DECYZJA NR 10/04 O USTALENIU LOKALIZACJI INWESTYCJI CELU PUBLICZNEGO

Budowa kanalizacji sanitarnej dla Gminy Marciszów w miejscowościach: Marciszów, Wieściszowice, cz. Ciechanowic oraz cz. Pustelnika; działki wg wykazu załączonego do wniosku;

dot: warunki techniczne do projektowanej kanalizacji sanitarnej w gminie Marciszów

Odpowiadając na pismo nr WT/.../2004 z dnia 24.05.br., Oddział Dolnośląskiego Zarządu Melioracji i Urządzeń Wodnych w Lwówku Śląskim uzgadnia projektowaną trasę kanalizacji sanitarnej na terenie gm. Marciszów pod następującymi warunkami:

dz. nr 493/24

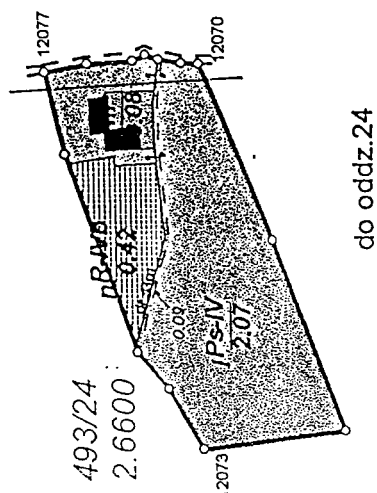
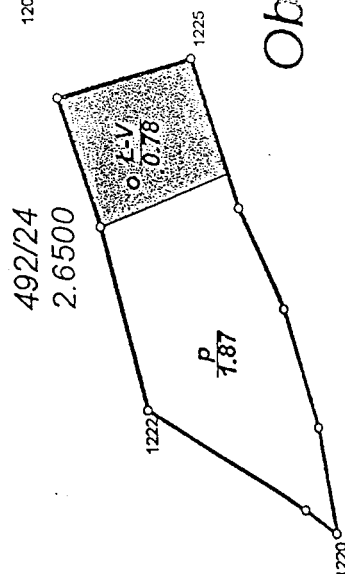
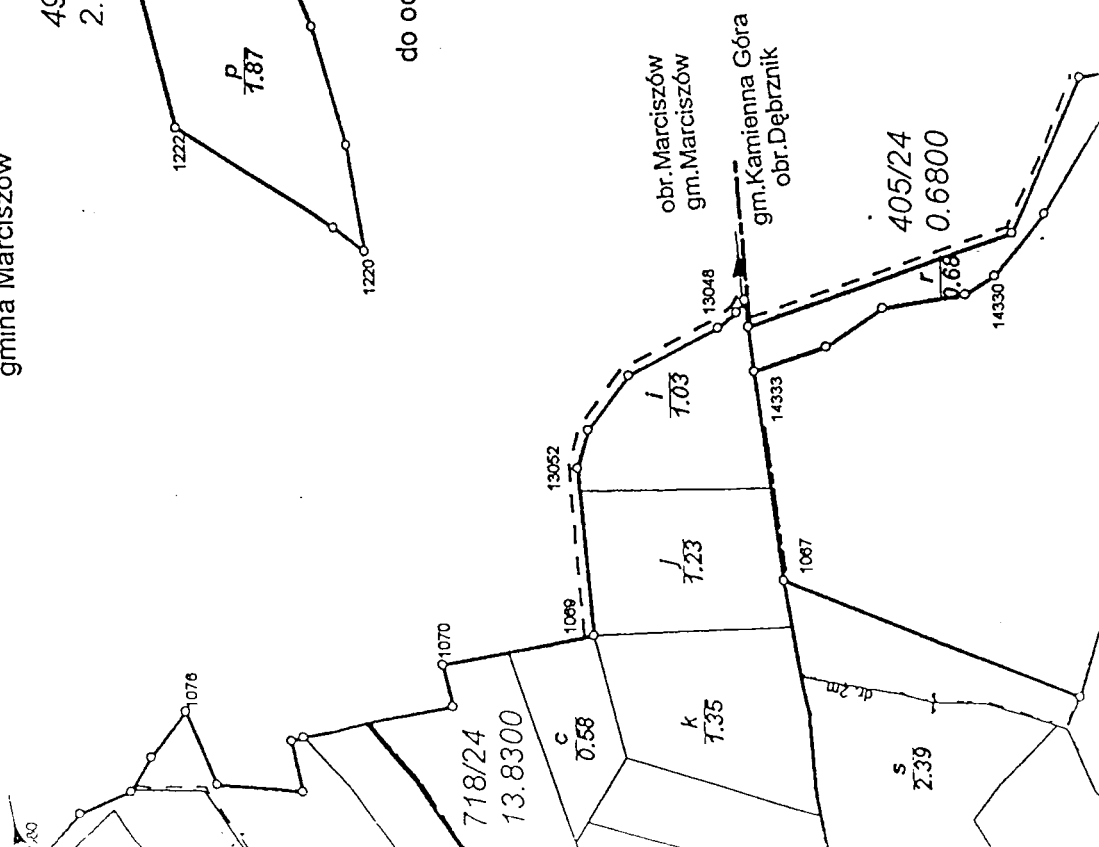
Nadleśnictwo Kamienna Góra pozytywnie opiniuje projekt lokalizacji przyłącza i przejścia siecią kanalizacyjną przez ww. działkę, zgodnie z załączoną mapą sytuacyjną w skali 1 : 1000.

Natomiast przed rozpoczęciem prac instalacyjnych i wiążącą się z tym koniecznością wejścia na zarządzany przez nas teren, niezbędne będą dodatkowe ustalenia i uzgodnienia inwestora tj. Urzędu Gminy w Marciszowie z Nadleśnictwem Kamienna Góra.

d2. nr 439/11, 229/2

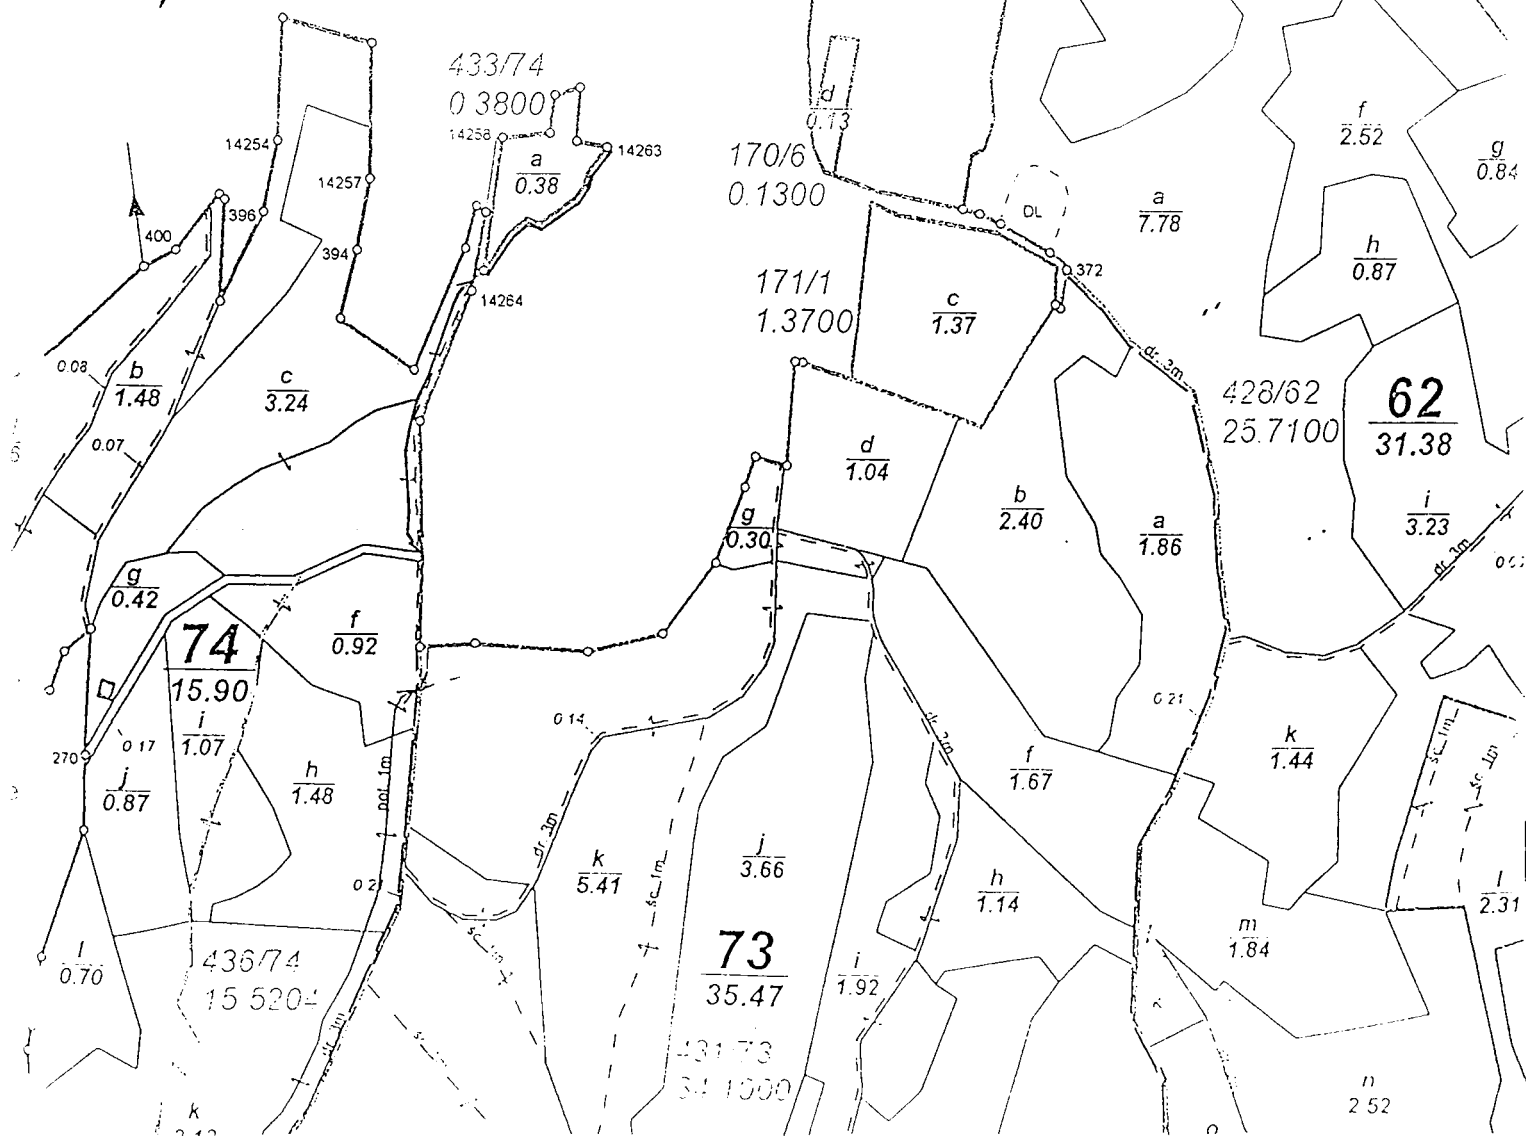
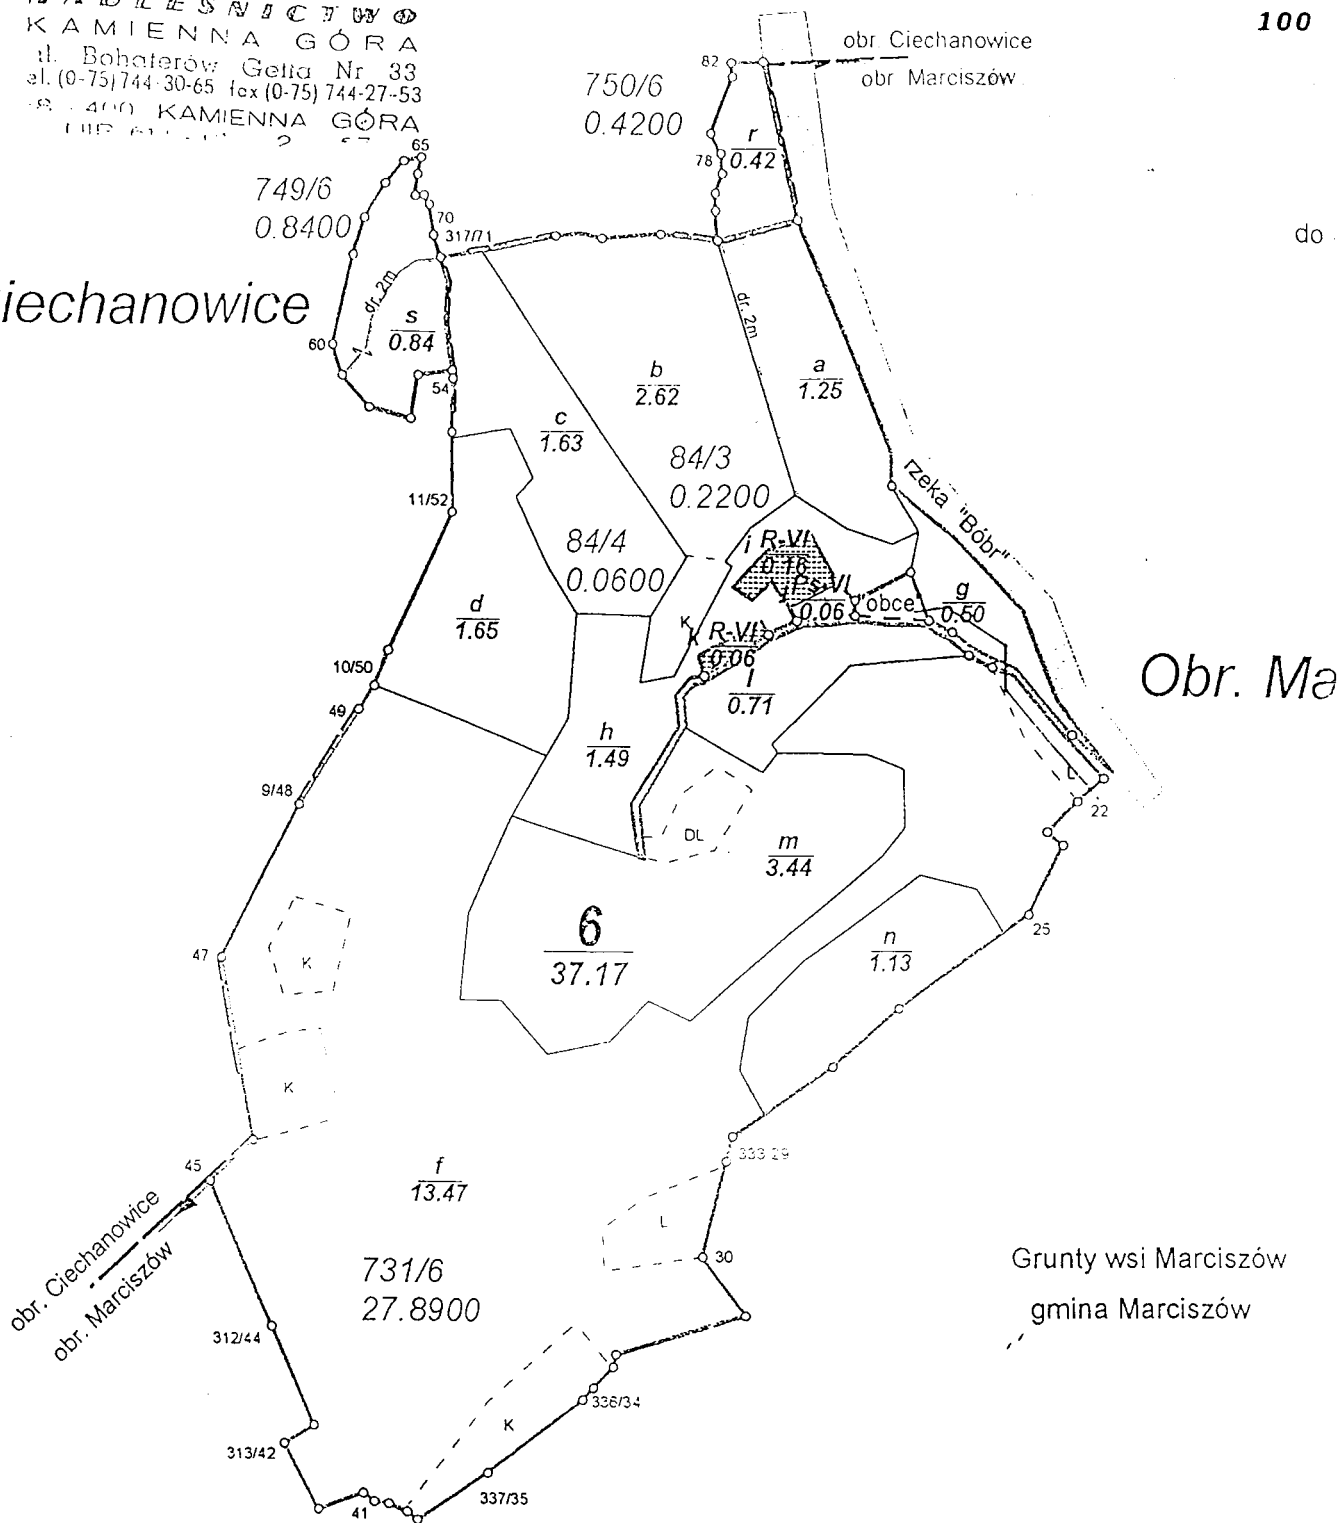
Nadleśnictwo Kamienna Góra pozytywnie opiniuje projekt lokalizacji przyłącza i przejścia siecią kanalizacyjną przez ww. działki, zgodnie z załączoną mapą sytuacyjną w skali 1 : 1000.

Dodatkowo informujemy, że zgodnie z załączoną mapą sytuacyjną w skali 1 : 1000, projektowana sieć kanalizacyjna przechodzi przez działkę ewidencyjną nr 229/2 w obrębie ewidencyjnym Wieściszowice, również będącą w naszym zarządzie. W tym przypadku, uprzedzając ewentualne Państwa wystąpienie, projekt przejścia sieci opiniujemy pozytywnie.
